Nueva Escuadra de Expansión A-700

Se ha desarrollado una nueva escuadra, denominada de expansión, como alternativa de la habitual escuadra de tracción A-700, para las Líneas Gamma, Mónaco Top y Mediterránea.

Nueva escuadra de expansión A-700, código 8890 (se agrega al listado de accesorios)

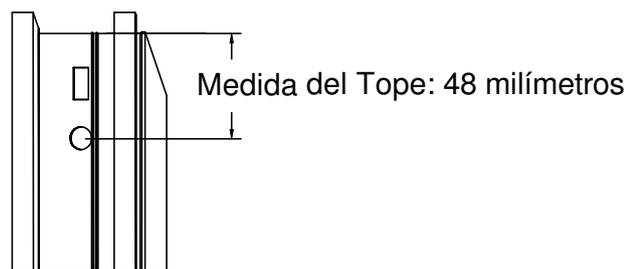
La nueva escuadra de expansión permite lograr un muy buen ajuste de perfiles, pero se debe verificar que el tope de la punzonadora se adecúe a las medidas detalladas a continuación:

Para las siguientes escuadras de deberá fijar el tope a 48 milímetros:

8907 (A-700 de tracción)
 8890 (A-700 de expansión)
 8018 (E-20 de tracción)
 8953 (E-20 de expansión)
 8017 (E-21 de tracción)
 8019 (E-22 de tracción)
 9312 (E-22 de expansión)
 9310 (Escuadra para M-Tres con cámara de 16 mm. y M-Siete)

Para la escuadra 8964 (CON-359), se deberá fijar el tope en 44 milímetros.
